Expediente: **051480545835**
Radicado: **RE-01244-2026**
Sede: **SANTUARIO**
Dependencia: **Grupo Recurso Hídrico**
Tipo Documental: **RESOLUCIONES**
Fecha: **23/04/2026** Hora: **09:27:33** Folios: **15**

RESOLUCION No.

POR MEDIO DE LA CUAL SE OTORGA UN PERMISO DE OCUPACIÓN DE CAUCE Y SE TOMAN OTRAS DETERMINACIONES

SIN OBRA - DIAGNOSTICO				CON OBRA - DISEÑO				COMPARATIVO	
River Sta	Q Total	W.S. Elev	Vel Chnl	River Sta	Q Total	W.S. Elev	Vel Chnl	W.S. Elev	Vel Chnl
	(m3/s)	(m)	(m/s)		(m3/s)	(m)	(m/s)	(cm)	(m/s)

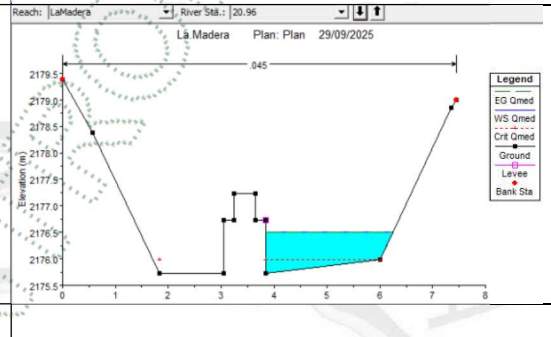
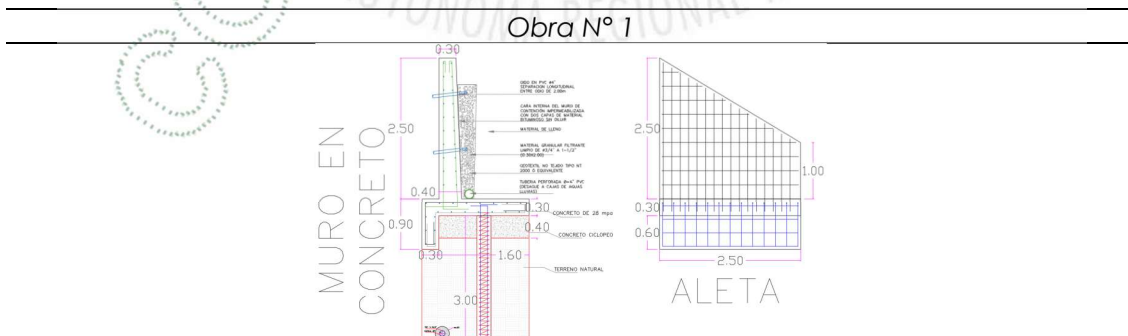
Respecto al análisis hidráulico del escenario actual y escenario proyectado (con obra), se puede observar que, no se tiene variación significativa en los parámetros hidráulicos de la fuente respecto a la cota de elevación de la lámina de agua y velocidad del flujo, asociado al caudal del Tr 100 años. Además, se pudo evidenciar que las obras provisionales cumplen su función de contener la lámina de agua asociada al caudal medio de la fuente de estudio, con el objetivo de permitir la correcta ejecución de las obras permanentes.

Obra N° 3

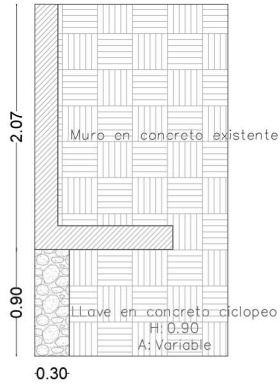
Por lo tanto, se proyectaron elementos para mitigar la socavación, en cada una de las estructuras permanentes, tal y como se evidencia a continuación:

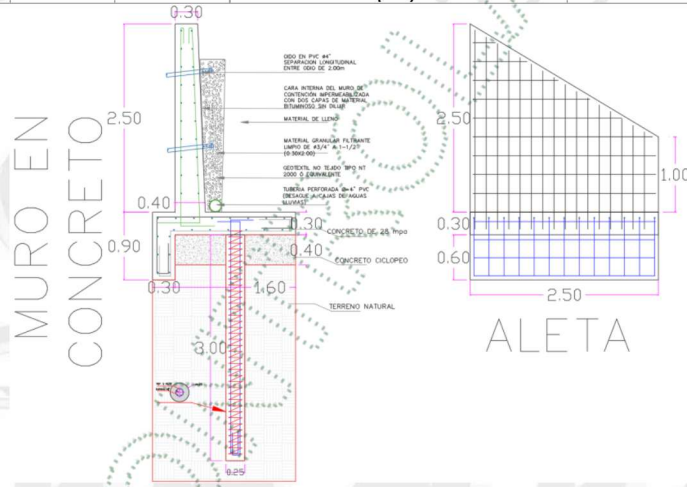
- Para la ejecución constructiva de la obra se deberá respetar la sección transversal existente de la fuente, es decir, la obra de protección NO podrá disminuir la capacidad hidráulica del cauce de la fuente.

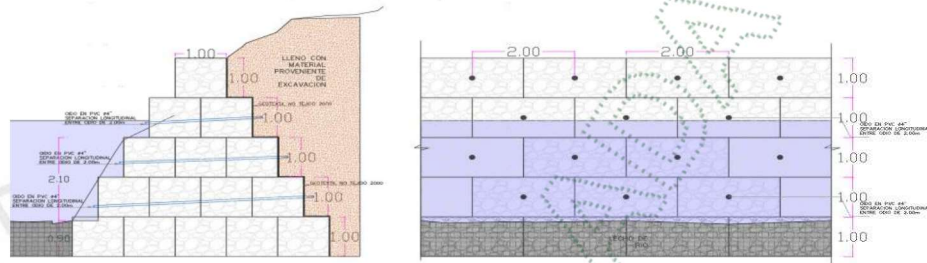
- La tercera obra de protección marginal, también al margen derecho de la quebrada "La Madera" (sentido del flujo), consta de un muro en gaviones piramidal de 5 cuerpos de ancho y de alto, con una longitud de diez metros (10.00 m) paralelos a la quebrada.
- Para la ejecución constructiva de la obra se deberá respetar la sección transversal existente de la fuente, es decir, la obra de protección NO podrá disminuir la capacidad hidráulica del cauce de la fuente.
